RESOLUCIÓN GERENCIAL GENERAL REGIONAL

N° 007 -2026-GRJ/GGR

Que, mediante Resolución Gerencial Regional de Infraestructura N°797-2024-G.R.-JUNÍN/GRI, de fecha 06 de noviembre del 2024 se aprueba el Expediente Técnico del Proyecto: "MEJORAMIENTO DEL SERVICIO DE TRANSITABILIDAD VEHICULAR Y PEATONAL DE LAS VÍAS DE ACCESO AL SECTOR VILLA LAS TORRES EN EL CENTRO POBLADO DE RICARDO PALMA DEL DISTRITO DE COVIRALI - PROVINCIA DE SATIPO - DEPARTAMENTO DE JUNÍN", con CUI N°2565561; con un presupuesto general vigente al mes de setiembre del 2024 de S/ 2,045,690.56 (dos millones cuarenta y cinco mil seiscientos noventa con 56/100 Soles), con plazo de ejecución de noventa (90) días calendarios y por la modalidad de Administración Indirecta;

Que, el Gobierno Regional Junín y la Empresa FM CONTRATISTAS GENERALES S.R.L. con fecha 19 de mayo del 2025, suscribieron el Contrato N° 091-2025/GRJ/ORAF, para la ejecución de la obra: "MEJORAMIENTO DEL SERVICIO DE TRANSITABILIDAD VEHICULAR Y PEATONAL DE LAS VÍAS DE ACCESO AL SECTOR VILLA LAS TORRES EN EL CENTRO POBLADO DE RICARDO PALMA DEL DISTRITO DE COVIRALI - PROVINCIA DE SATIPO - DEPARTAMENTO DE JUNÍN", con CUI N°2565561, por el monto de S/1,831,829.

Imagen 01. ACTA DE LIBRE DISPONIBILIDAD DEL TERRENO.

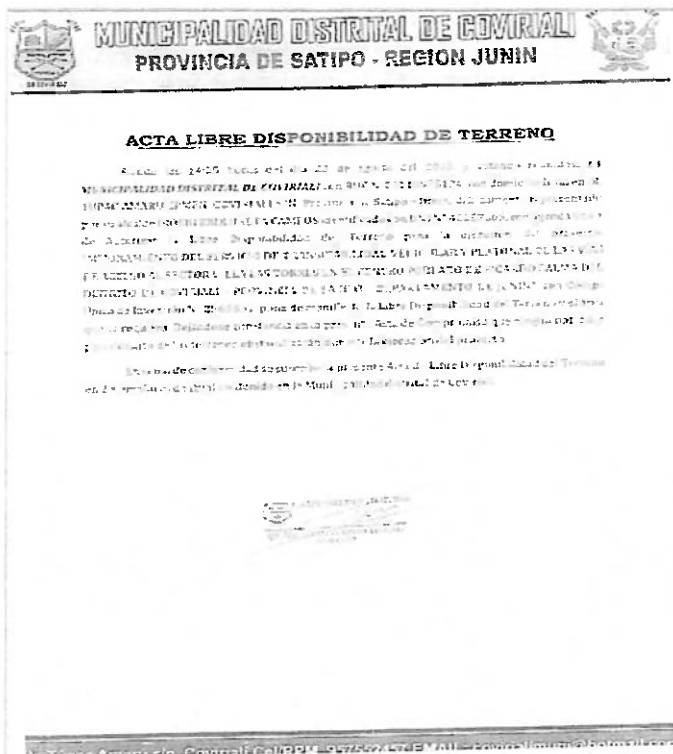
Del asiento N°120 del CUADERNO DE INCIDENCIAS DE OBRAS de fecha 01 de octubre del 2025 la Residencia de Obra; Ing. Gutiérrez Blas Robert Ronald, solicita al inspector DEDUCTIVO DE LA PARTIDA N°07 – MURO DE SOSTENIMIENTO indicando lo siguiente; "...se solicita la deducción de la Partida N°07 – Muro de sostenimiento en su totalidad, debido a que su ubicación se encuentra dentro de un área privada (lote de propiedad particular), lo cual imposibilita su ejecución, este muro tenía la función de sostener y confinar material de apoyo para veredas, sin embargo; considerando la imposibilidad de ejecución, se plantea la construcción de las partidas de veredas directamente sobre terreno previamente preparado y compactado, garantizando su estabilidad. ...". En el ASIENTO 121 DEL CUADERNO DE INCIDENCIAS DE OBRAS de fecha 02 de octubre, el Inspector de Obra; Ing. Paredes Taipe Augusto menciona lo siguiente; "... esta inspección ha verificado insitu la imposibilidad de ejecutar el muro de sostenimiento en la calle agosto torres, toda vez que la estructura está diseñado dentro de una área de propiedad privada imposibilitando su ejecución que afectaría área privada por un lado y por el otro lado, su ejecución reduciría el ancho de la vía, por lo que esta inspección considera procedente y se aprueba la deducción de toda la partida de muro de sostenimiento...", de lo mencionado se debe indicar que en la revisión del expediente técnico encontrado en la plataforma del OECE, se encontró el acta de libre disponibilidad de terreno, donde el alcalde autoriza la libre disponibilidad del terreno para la ejecución del proyecto; "MEJORAMIENTO DEL SERVICIO DE TRANSITABILIDAD VEHICULAR Y PEATONAL DE LAS VÍAS DE ACCESO AL SECTOR VILLA LAS TORRES EN EL CENTRO POBLADO DE RICARDO PALMA DEL DISTRITO DE COVIRIALI - PROVINCIA DE SATIPO - DEPARTAMENTO DE JUNIN", y el incumplimiento del compromiso suscrito en el acta en el CONVENIO N°117-2023-GRJ/GGR (CLAUSULA 7. DE LAS OBLIGACIONES Y ATRIBUCIONES DE LAS PARTES), trae como consecuencia la reducción de las partidas correspondientes al muro de sostenimiento por lo que se justifica la Reducción.
